nr sprawy: D10.251.86.C.2025

dotyczy: postępowania prowadzonego w trybie przetargu nieograniczonego o szacunkowej wartości zamówienia przekraczającej kwotę określoną w przepisach wydanych na podstawie art. 3 ustawy Pzp. na „Wykonanie robót budowlanych w formule Zaprojektuj i wybuduj dla zadania „Projekt Centrum Zaawansowanej Diagnostyki i Nowotworów- Szpital św. Wojciecha w Gdańsku.”

WYJAŚNIENIA I ZMIANY TREŚCI SWZ

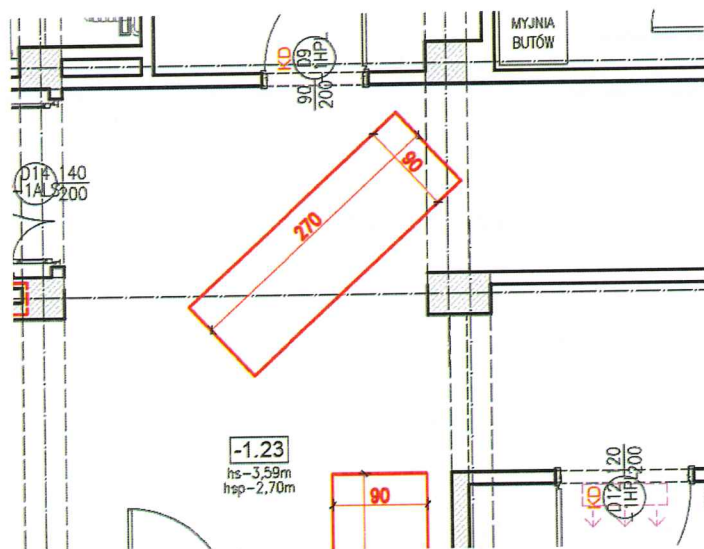
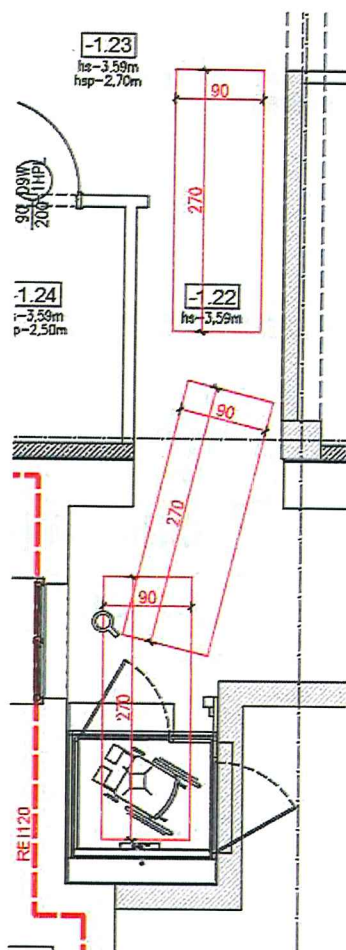
Prosimy o wskazanie technologii wykonywania prac w zakresie instalacji podposadzkowych w piwnicy w rejonie gdzie poprzedni wykonawca wykonał wylewki betonowe w piwnicy? Czy w wycenie należy uwzględnić i wycenić usunięcie tych elementów betonowych?

Odpowiedź: W pomieszczeniach piwnicy, w których została wykonana wylewka betonowa, zostały już wykonane wszelkie instalacje podposadzkowe. Nie ma potrzeby skuwania wykonanych posadzek.

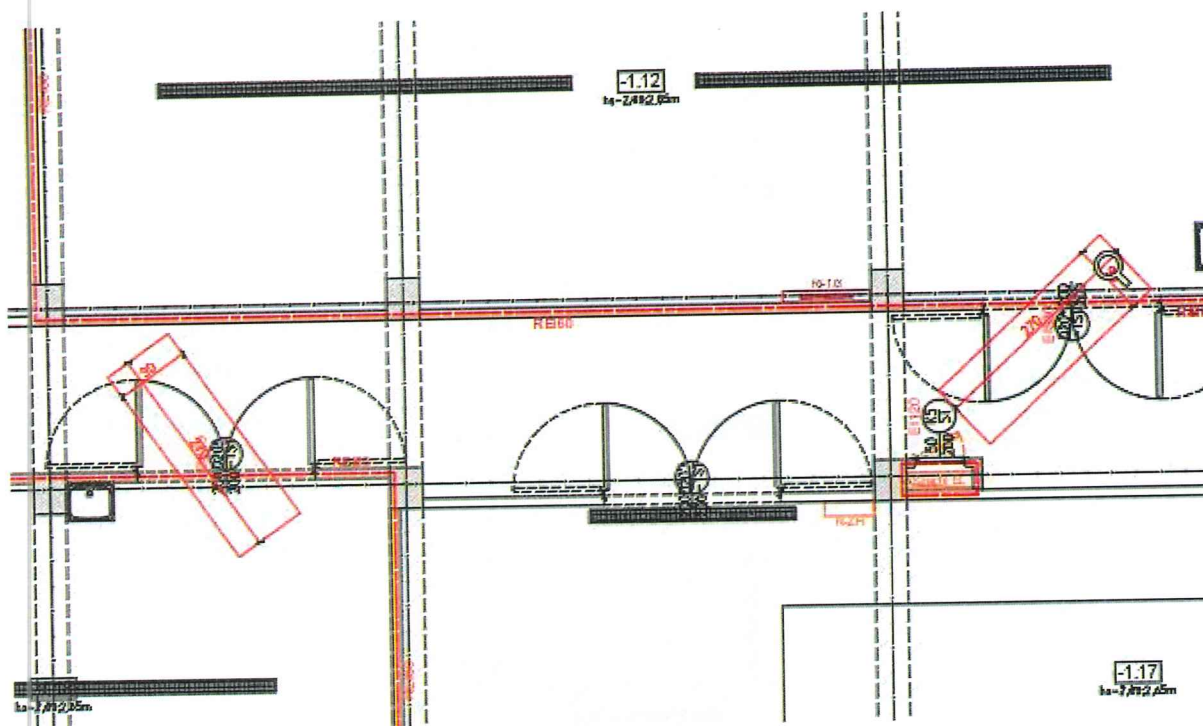
Prosimy o podanie rozwiązania projektowego wraz ze wskazaniem technologii montażu central wentylacyjnych NW1 oraz NW2 posadowionych w wentylatorni w piwnicy budynku - na wizji lokalnej niestwierdzona żadnego otworu technologicznego a tym bardziej przygotowanej drogi dostawy. Zwracamy uwagę, że elementy central mają wymiar 1,4mx0,9mx2,7m i wagę do 777kg. Prosimy o uzupełnienie dokumentacji dla prawidłowego oszacowania kosztu tych prac.

Odpowiedź: Istnieje możliwość wprowadzenia i montażu części central wentylacyjnych w pomieszczeniach wentylatorowni w piwnicy. Centrale należy wprowadzić od zewnątrz szybem podnośnika dla niepełnosprawnych poprzez wiatrołap (pom.-1.22). Następnie poprzez pomieszczenie -1.23. Należy przewidzieć wprowadzenie central przed wymurowaniem ściany oddzielającej pomieszczenie -1.23 od -1.6 oraz przed montażem podnośnika dla niepełnosprawnych, drzwi wejściowych do pomieszczenia -1.22 i ocieplenia ściany w poziomie piwnicy. Drzwi do pomieszczeń wentylatorowni są zaprojektowane z możliwością wyłożenia na ścianę i umożliwiają wprowadzenie central, ewentualnie należy przewidzieć wprowadzenie central przed wymurowaniem ścian do pomieszczeń wentylatorowni. Poniżej graficzna propozycja wprowadzenia central.
